Предложение по дополнению 9 к поправкам серии 04 к Правилам № 48 (установка устройств освещения и световой сигнализации)

Представлено Рабочей группой по вопросам освещения и световой сигнализации*

Приводимый ниже текст был принят Рабочей группой по вопросам освещения и световой сигнализации (GRE) на ее шестьдесят шестой сессии в целях введения положений об установке огней маневрирования. В основу этого текста положен документ ECE/TRANS/WP.29/GRE/2011/59 с поправками, содержащими в пункте 22 доклада (ECE/TRANS/WP.29/GRE/66, пункт 22). Этот текст представляется на рассмотрение Всемирному форуму для согласования правил в области транспортных средств (WP.29) и Административному комитету (AC.1).

Зона наблюдения видимой поверхности огней маневрирования

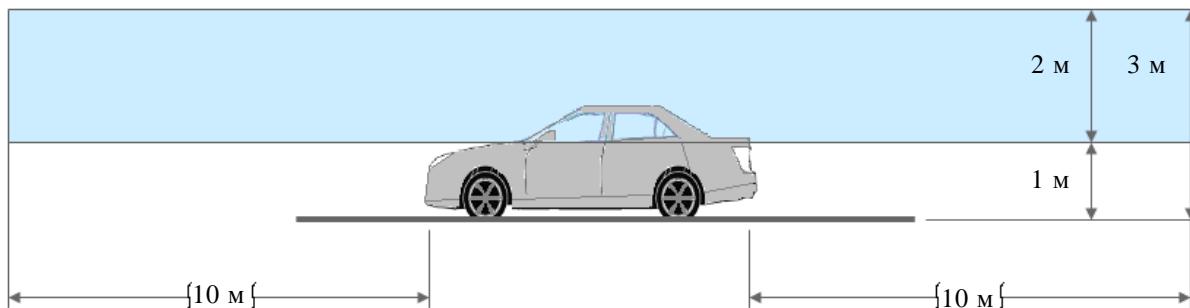
Включить новое приложение 13 следующего содержания:

На настоящем рисунке показана зона с одной стороны; другие зоны находятся перед автомобилем, позади него и с другой стороны автомобиля.

- 6.26.8 Контрольный сигнал
Специальные требования отсутствуют.
- 6.26.9 Прочие требования
- 6.26.9.1 Техническая служба – к удовлетворению органа, отвечающего за официальное утверждение типа, – проводит визуальную проверку, с тем чтобы убедиться, что видимая поверхность этих фонарей не видна напрямую для глаза наблюдателя, перемещающегося по границе зоны в поперечной плоскости на расстоянии 10 м от передней части транспортного средства, в поперечной плоскости на расстоянии 10 м от задней части транспортного средства и в двух продольных плоскостях на расстоянии 10 м от каждой из сторон транспортного средства; эти четыре плоскости параллельны грунту и находятся на высоте от 1 м до 3 м над ним, как указано в приложении 13.
